**Avis de la mission régionale
d'autorité environnementale
Hauts-de-France
sur le projet de parc éolien des Terres de Caumont
dans le département de l'Aisne**

n°MRAe 2019-3905

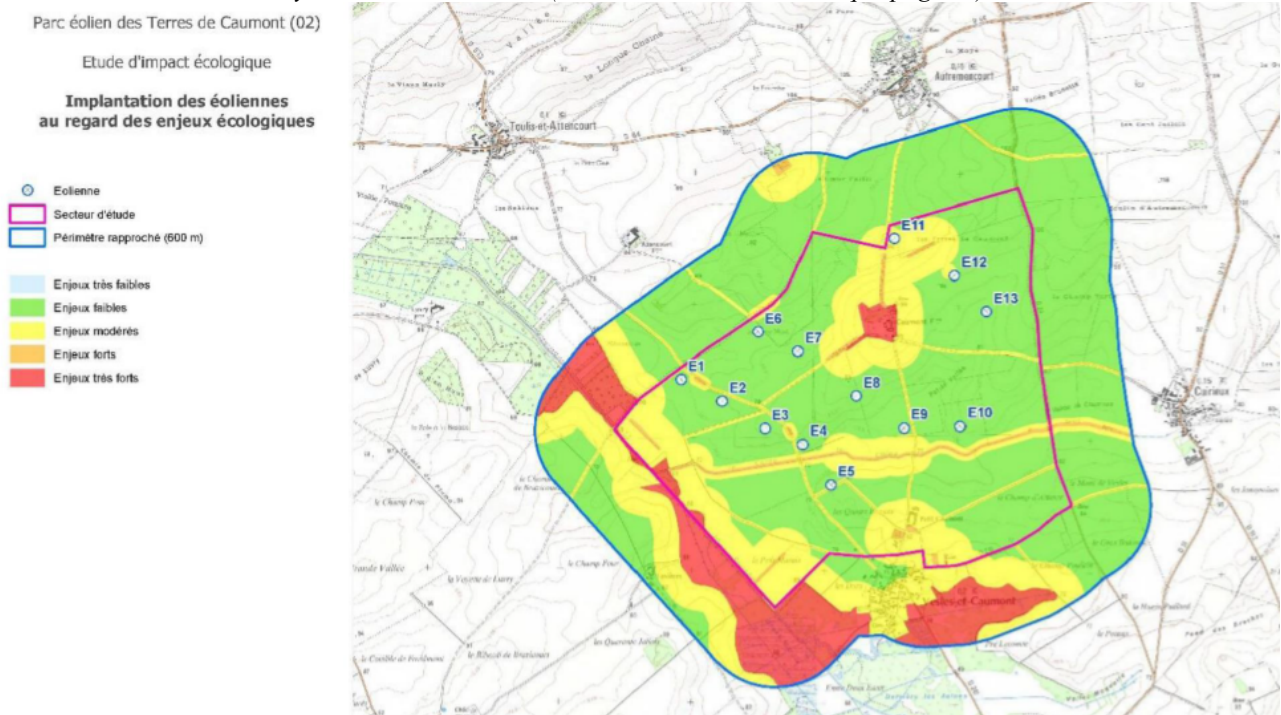
L'autorité environnementale relève cependant que certaines machines sont en zone d'enjeux modérés voire en limite de zone d'enjeux forts pour la biodiversité.

L'autorité environnementale recommande d'étudier des variantes évitant les zones d'enjeux pour la biodiversité.
